福島第一原子力発電所 特定原子力施設に係る実施計画変更比較表（第Ⅱ章 2.11 使用済燃料プールからの燃料取り出し設備）

福島第一原子力発電所 特定原子力施設に係る実施計画変更比較表（第Ⅱ章 2.11 使用済燃料プールからの燃料取り出し設備）

福島第一原子力発電所 特定原子力施設に係る実施計画変更比較表（第Ⅱ章 2.12 使用済燃料共用プール設備）

図5-19 がれき衝突解析における上部端栓の塑性歪分布

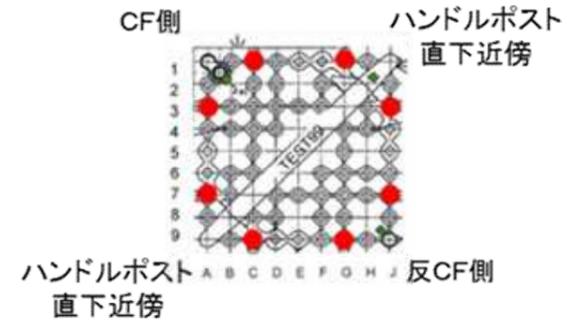
変更前	変更後	変更理由
<p>(現行記載なし)</p>	<p><u>本解析に用いた未照射材及び照射材の物性値を表5-2に示す。なお、結合燃料棒の上部端栓部の中性子照射量は他の部位に比べて少ないことから、保守的に未照射材の物性値を使用した。</u></p> <p><u>(2) 解析結果</u></p> <p><u>がれき衝突解析の結果を図5-19に示す。いずれの条件においても燃料棒の上部端栓部にのみ塑性歪が発生し、被覆管部、下部端栓部に塑性歪は見られなかった。</u></p> <p><u>CF側と反CF側の結合燃料棒（上部端栓部）4本の塑性歪はいずれも2.8%^{※1}未満であることから、実力的には吊り上げ時に荷重を負担できるものとする。この場合、中性子照射による結合燃料棒の伸びのバラツキを考慮したとしても、少なくとも3点以上でバランスを保ち吊り上げるため、結合燃料棒全体では1tは問題なく吊り上げられる^{※2}ものとする。</u></p> <p><u>また、5.1のがれき落下衝撃試験で上部端栓近傍に発生した塑性歪の測定結果を図5-20に示す。測定の結果、ハンドルポスト直下近傍の結合燃料棒4本に発生した塑性歪と比較して、残りのCF側、反CF側の結合燃料棒に発生した塑性歪は小さい値となり、がれき衝突解析と同様な傾向であった。</u></p> <p><u>※1 これまでに実施された燃料被覆管（未照射材、照射材）の軸方向の引張試験に係る知見のうち破断に至った塑性歪の最小値。そのため、この値に達した場合でも必ずしも破断するわけではない。</u></p> <p><u>※2 浸漬試験後引張試験の結果（図4-6、図4-7）より結合燃料棒の垂直方向の引張強度は未照射材、照射材ともに1本あたり1t以上。</u></p> <p><u>5.3.2. 吊り上げ時のハンドルの健全性</u></p> <p><u>(1) 試験概要</u></p> <p><u>燃料吊り上げ時の荷重負担箇所として、変形したハンドルについても同様に、実機相当の吊り上げ荷重負荷時の健全性を確認する必要がある。このため、3号機SFP内に保管されている燃料と同タイプのハンドルに、がれき衝突を模擬した変形を付与したうえで引張試験を行い、有意なき裂が発生しないことを確認した。</u></p> <p><u>また、ハンドルに2本あるハンドルポストの片側を模擬した引張試験を行い、有意なき裂が発生しないことを確認した。</u></p> <p><u>(2) 試験条件</u></p> <p><u>引張試験の試験体として、9×9燃料（A型）のUTPを用意した。引張試験に先立って、図5-21に示す変形付与装置を用いて初期変形（動的荷重、静的荷重）を付与した。引張荷重は、ハンドル変形の無い燃料と同様な吊り上げ荷重として1tで吊り上げることを想定し、試験では燃料取扱機荷重計誤差等を考慮して13kNとした。また、荷重上限の2倍（引張試験装置の上限）として燃料取扱機荷重計誤差等を考慮して26kNの試験を実施した。なお、引張回数は、実機で想定されるハンドル変形燃料の吊り上げ回数を考慮して10回とした。ハンドルの引張試験装置を図5-22に示す。</u></p> <p><u>ハンドルポスト模擬試験体については、13kN及び26kN試験に加えて、試験片が破断するまで荷重を付与した。</u></p>	<p>ハンドル変形燃料の取り扱いに関する新規記載</p>

図5-21 ハンドルへの変形付与装置

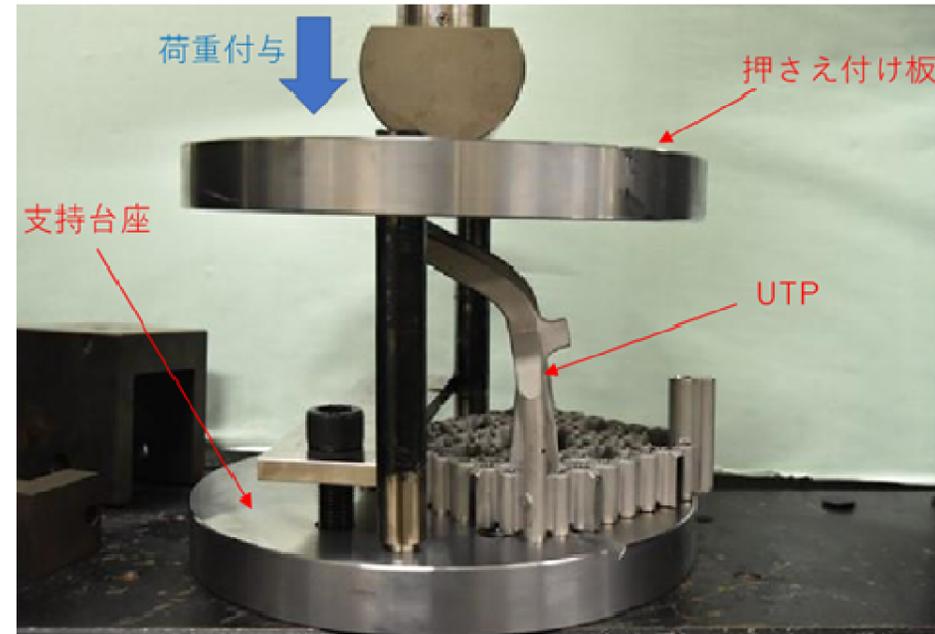
ハンドル変形燃料の取り扱いに関する新規記載

図1 LS-DYNAコードの解析フロー図

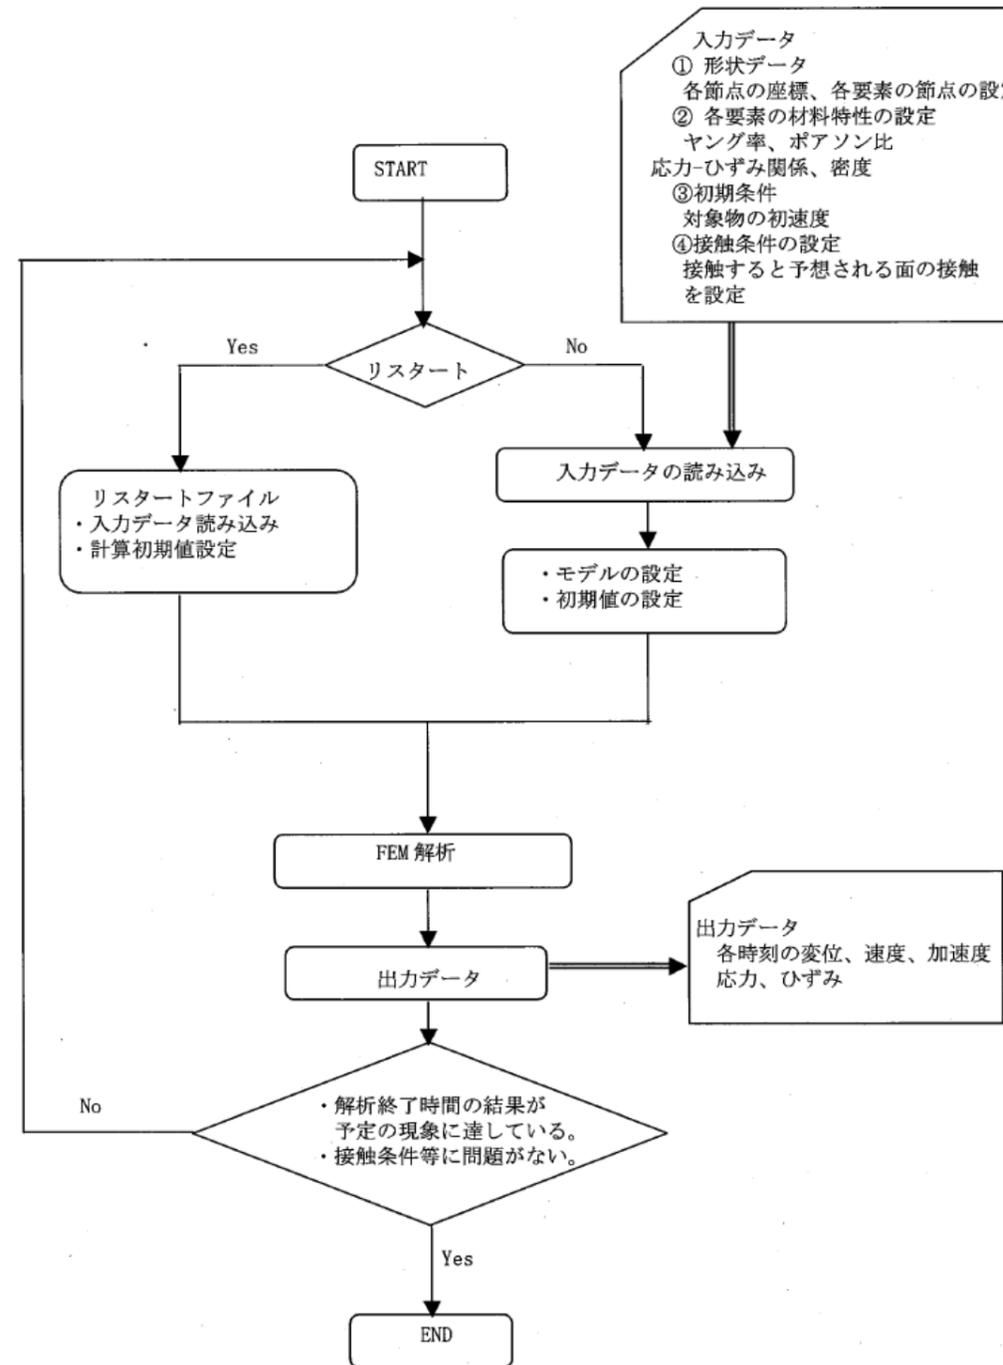
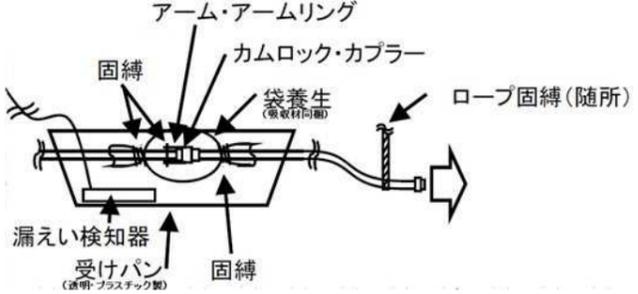
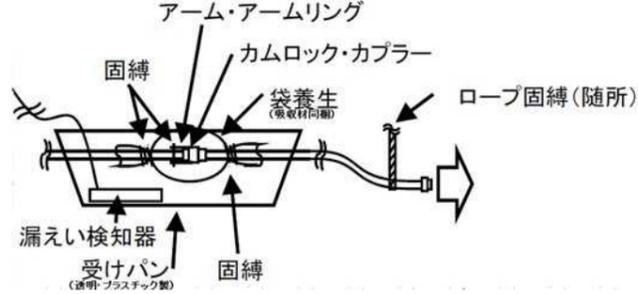
ハンドル変形燃料の取り扱いに関する新規記載

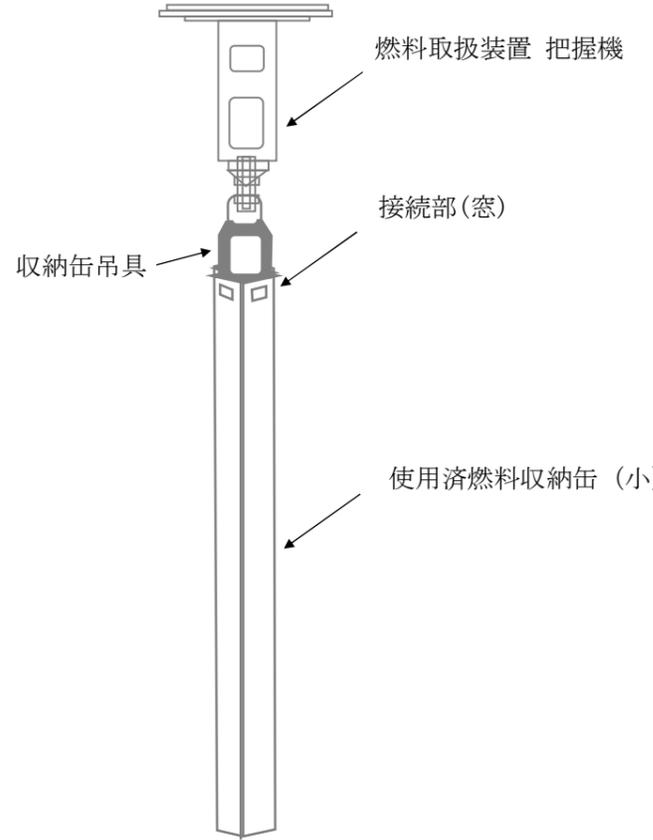
変更前	変更後	変更理由
<p style="text-align: right;">添付資料－8</p> <p style="text-align: center;">福島第一原子力発電所第2号機原子炉建屋 作業エリアの整備に伴う干渉物解体撤去について</p> <p>1. 干渉物解体撤去の目的 第2号機原子炉建屋使用済燃料プール内の燃料取り出しに要する燃料取り出し用カバー（又はコンテナ）および燃料取扱設備を設置するには、原子炉建屋周辺に作業エリアを整備するとともに、作業エリアの線量低減を図る必要がある。しかし、現在、原子炉建屋の西側および南側にある既存建屋等が干渉して作業エリアを整備できない状況にあるため、当該干渉物を解体撤去する。</p> <p>2. 解体撤去の対象となる干渉物 作業エリアを整備するために解体撤去を要する干渉物は以下の通り。なお、解体撤去には各干渉物に付帯する設備も含む。 (1) 西側作業エリア a. 廃液サージタンク b. ドラム缶搬出入室 c. MS/SRV^{※1}窒素ガスポンベ室 d. HCU^{※2}窒素ガスポンベ室 e. 補助ボイラー窒素ガスポンベ室 f. セメントブローア室 ※1：主蒸気/逃し安全弁 ※2：制御棒駆動水圧系制御ユニット (2) 南側作業エリア g. 電気品室 h. 1～4号機共用所内ボイラ建屋</p> <p>3. 計画工程 計画工程は以下の通り。工程は現場状況や他工事との調整により変動する可能性がある。 2015年8月～2016年2月（2. 解体撤去の対象となる干渉物：a～g） 2019年6月～2020年6月（2. 解体撤去の対象となる干渉物：h）</p> <p>4. 干渉物の解体撤去方法 干渉物の解体撤去にあたり、干渉物に付帯する設備等を図面や現場調査により確認し、安全を確保した計画を立案する。この計画に基づき、解体重機等による干渉物の解体撤去を実施する。 廃液サージタンクに貯蔵している廃液は、平成23年3月以前に液体廃棄物処理設備にて処理済の機器ドレンであり、<u>廃液サージタンクの解体撤去前に、廃液サージタンクから</u>2号機放射性廃棄物建屋地下まで仮設ホースを敷設し、仮設ポンプを用いて、2号機の滞留水へ移送する。 なお、廃液移送前には当該廃液の全放射能の測定を行う。</p>	<p style="text-align: right;">添付資料－8</p> <p style="text-align: center;">福島第一原子力発電所第1・2号機原子炉建屋 作業エリアの整備に伴う干渉物解体撤去について</p> <p>1. 干渉物解体撤去の目的 <u>1・2号機</u>原子炉建屋使用済燃料プール内の燃料取り出しに要する燃料取り出し用カバー（又はコンテナ）および燃料取扱設備を設置するには、<u>1・2号機</u>原子炉建屋周辺に作業エリアを整備するとともに、<u>作業エリアの線量低減を図る必要がある。しかし、現在、1・2号機</u>原子炉建屋の周辺は既存建屋等が干渉して作業エリアを整備できない状況にあるため、当該干渉物を解体撤去する。</p> <p>2. 解体撤去の対象となる干渉物 作業エリアを整備するために解体撤去を要する干渉物は以下の通り。なお、解体撤去には各干渉物に付帯する設備も含む。 (1) <u>2号機原子炉建屋</u>西側作業エリア a. 廃液サージタンク（<u>2号機</u>） b. ドラム缶搬出入室 c. MS/SRV^{※1}窒素ガスポンベ室 d. HCU^{※2}窒素ガスポンベ室 e. 補助ボイラー窒素ガスポンベ室 f. セメントブローア室 ※1：主蒸気/逃し安全弁 ※2：制御棒駆動水圧系制御ユニット (2) <u>2号機原子炉建屋</u>南側作業エリア g. 電気品室 h. 1～4号機共用所内ボイラ建屋 (3) <u>1号機原子炉建屋</u>西側作業エリア <u>i. 液体窒素貯蔵タンク</u> <u>j. 液体窒素蒸発器</u> <u>k. 廃液サージタンク（1号機）</u></p> <p>3. 計画工程 計画工程は以下の通り。工程は現場状況や他工事との調整により変動する可能性がある。 2015年8月～2016年2月（2. 解体撤去の対象となる干渉物：a～g） 2019年6月～2020年6月（2. 解体撤去の対象となる干渉物：h） <u>2020年2月～2023年3月（2. 解体撤去の対象となる干渉物：i～k）</u></p> <p>4. 干渉物の解体撤去方法 干渉物の解体撤去にあたり、干渉物に付帯する設備等を図面や現場調査により確認し、安全を確保した計画を立案する。この計画に基づき、解体重機等による干渉物の解体撤去を実施する。 廃液サージタンクに貯蔵している廃液は、平成23年3月以前に液体廃棄物処理設備にて処理済の機器ドレンである。<u>廃液サージタンク（2号機）の廃液は、解体撤去前に</u>2号機放射性廃棄物処理建屋地下まで仮設ホースを敷設し、仮設ポンプを用いて、2号機の滞留水へ移送する。<u>また、廃液サージタンク（1号機）の廃液は、解体撤去前に、プロセス主建屋地下まで吸引車で移送する。</u> なお、廃液移送前には当該廃液の全放射能の測定を行う。</p>	<p>解体撤去の対象となる干渉物追加に伴う記載の適正化</p> <p>解体撤去の対象となる干渉物追加に伴う記載の適正化</p> <p>解体撤去の対象となる干渉物追加に伴う記載の適正化</p> <p>解体撤去の対象となる干渉物追加に伴う記載の適正化</p> <p>解体撤去の対象となる干渉物追加に伴う記載の適正化</p> <p>解体撤去の対象となる干渉物追加に伴う記載の適正化</p> <p>解体撤去の対象となる干渉物追加に伴う記載の適正化</p> <p>解体撤去の対象となる干渉物追加に伴う記載の適正化</p>

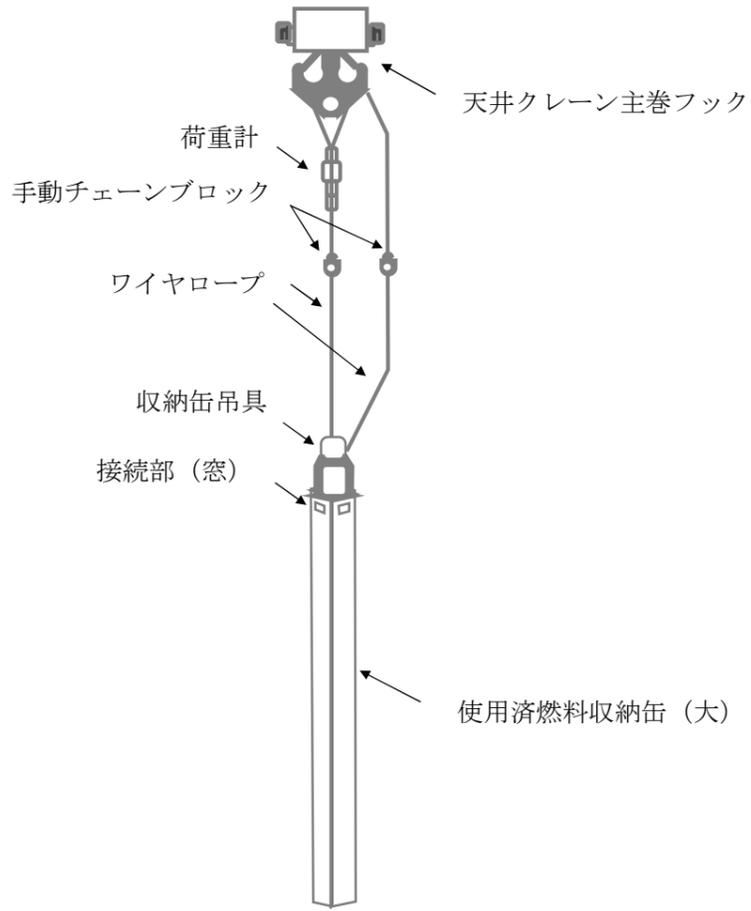
変更前	変更後	変更理由
<p>6. 解体撤去作業に伴う放射性物質の環境影響 解体する干渉物の表面線量率や表面積から気中へ放出される放射性物質の放出量を保守的な値を用いて概略評価を行い、本作業に伴う放射性物質の放出量が、敷地境界における管理目標値 0.03[mSv/年]に相当する放出量と比較して、非常に小さな値であることを確認した。 また、本作業に伴う放射性物質の放出量と解体作業期間から想定した放射性物質の放出率は、敷地境界の近傍に設置されたダストモニタの警報設定値に影響を与える範囲ではないことを確認した。 なお、放射性物質の放出量の評価は、粉じんの飛散抑制策の抑制効果は見込んでおらず、安全側に評価している。</p> <p>7. 廃棄物の保管 2. 解体撤去の対象となる干渉物 a～g については、干渉物の解体撤去に伴い発生する固体廃棄物の発生量は約 270 m³（コンクリート約 180 m³，金属類約 90 m³），線量率は1～30mSv/hと想定しており、「Ⅲ章第3編 2.1.1 放射性固体廃棄物等の管理」に従い、覆土式一時保管施設（エリア L）または仮設保管設備（エリア A1・A2）に保管・管理する。 2. 解体撤去の対象となる干渉物 h. 1～4号機共用所内ボイラ建屋については、干渉物の解体撤去に伴い発生する固体廃棄物の発生量は約 270 m³（コンクリート約 70 m³，金属類約 200 m³），線量率は1～30mSv/hと想定している。解体後、解体対象物の線量測定を行い、線量区分に応じて、下記の通り保管・管理する。 「Ⅲ章第3編 2.1.1 放射性固体廃棄物等の管理」に従い、1～30mSv/h の瓦礫類は固体廃棄物貯蔵庫に保管・管理する。1mSv/h 以下の瓦礫類のうち、0.1～1mSv/h 以下の瓦礫類は一時保管エリア（E1, P2, W, X）及び固体廃棄物貯蔵庫第9棟に、0.1mSv/h 以下の瓦礫類は一時保管エリア（P1）に保管・管理する。</p> <p>8. 作業員の被ばく線量の管理 放射線業務従事者が立ち入る場所では、外部放射線に係わる線量率を把握し、放射線業務従事者等の立入頻度や滞在時間等を管理することで、作業時における放射線業務従事者が受ける線量が労働安全衛生法およびその関連法令に定められた線量限度を超えないようにする。 第2号機原子炉建屋使用済燃料プール内の燃料取り出しに関連する今後の工事における放射線業務従事者の被ばく線量低減策として、以下の対策を実施する。 ・ 放射性物質により汚染している干渉物の撤去による線量低減 ・ 路盤面の整備による線量低減 ・ 作業に応じて遮へいベストを着用することにより、作業員の被ばく量を低減 ・ 作業エリア近傍に遮へい効果のある退避場所を設置し、不要な被ばく量を低減 ・ 作業エリアに当該場所の空間線量率を表示することによる注意喚起 高線量エリアにおける施工であるため、現場状況を踏まえ、今後継続的に被ばく線量低減に向けた線源の把握と除去、線源からの遮へい、作業区域管理等を行い、更なる被ばく線量低減に努める。</p>	<p>6. 解体撤去作業に伴う放射性物質の環境影響 解体する干渉物の表面線量率や表面積から気中へ放出される放射性物質の放出量を保守的な値を用いて概略評価を行い、本作業に伴う放射性物質の放出量が、敷地境界における管理目標値 0.03mSv/年に相当する放出量と比較して、非常に小さな値であることを確認した。 また、本作業に伴う放射性物質の放出量と解体作業期間から想定した放射性物質の放出率は、敷地境界の近傍に設置されたダストモニタの警報設定値に影響を与える範囲ではないことを確認した。 なお、放射性物質の放出量の評価は、粉じんの飛散抑制策の抑制効果は見込んでおらず、安全側に評価している。</p> <p>7. 廃棄物の保管 2. 解体撤去の対象となる干渉物 a～g, i～k については、干渉物の解体撤去に伴い発生する固体廃棄物の発生量は約 570 m³（コンクリート約 230 m³，金属類約 340 m³），線量率は1～30mSv/hと想定しており、「Ⅲ章第3編 2.1.1 放射性固体廃棄物等の管理」に従い、覆土式一時保管施設（エリア L）または仮設保管設備（エリア A1・A2），<u>固体廃棄物貯蔵庫</u>に保管・管理する。<u>なお、2. 解体撤去の対象となる干渉物 i. 液体窒素貯蔵タンクについては、共用プール建屋西側整備ヤードに一時的に移動・保管した後、解体撤去を実施する。</u> 2. 解体撤去の対象となる干渉物 h. 1～4号機共用所内ボイラ建屋については、干渉物の解体撤去に伴い発生する固体廃棄物の発生量は約 270 m³（コンクリート約 70 m³，金属類約 200 m³），線量率は1～30mSv/hと想定している。解体後、解体対象物の線量測定を行い、線量区分に応じて、下記の通り保管・管理する。 「Ⅲ章第3編 2.1.1 放射性固体廃棄物等の管理」に従い、1～30mSv/h の瓦礫類は固体廃棄物貯蔵庫に保管・管理する。1mSv/h 以下の瓦礫類のうち、0.1～1mSv/h 以下の瓦礫類は一時保管エリア（E1, P2, W, X）及び固体廃棄物貯蔵庫第9棟に、0.1mSv/h 以下の瓦礫類は一時保管エリア（P1）に保管・管理する。</p> <p>8. 作業員の被ばく線量の管理 放射線業務従事者が立ち入る場所では、外部放射線に係わる線量率を把握し、放射線業務従事者等の立入頻度や滞在時間等を管理することで、作業時における放射線業務従事者が受ける線量が労働安全衛生法およびその関連法令に定められた線量限度を超えないようにする。 1・2号機原子炉建屋使用済燃料プール内の燃料取り出しに関連する今後の工事における放射線業務従事者の被ばく線量低減策として、以下の対策を実施する。 ・ 放射性物質により汚染している干渉物の撤去による線量低減 ・ 路盤面の整備による線量低減 ・ 作業に応じて遮へいベストを着用することにより、作業員の被ばく量を低減 ・ 作業エリア近傍に遮へい効果のある退避場所を設置し、不要な被ばく量を低減 ・ 作業エリアに当該場所の空間線量率を表示することによる注意喚起 高線量エリアにおける施工であるため、現場状況を踏まえ、今後継続的に被ばく線量低減に向けた線源の把握と除去、線源からの遮へい、作業区域管理等を行い、更なる被ばく線量低減に努める。</p>	<p>記載の適正化</p> <p>解体撤去の対象となる干渉物追加に伴う記載の適正化</p> <p>記載の適正化</p> <p>解体撤去の対象となる干渉物追加に伴う記載の適正化</p>
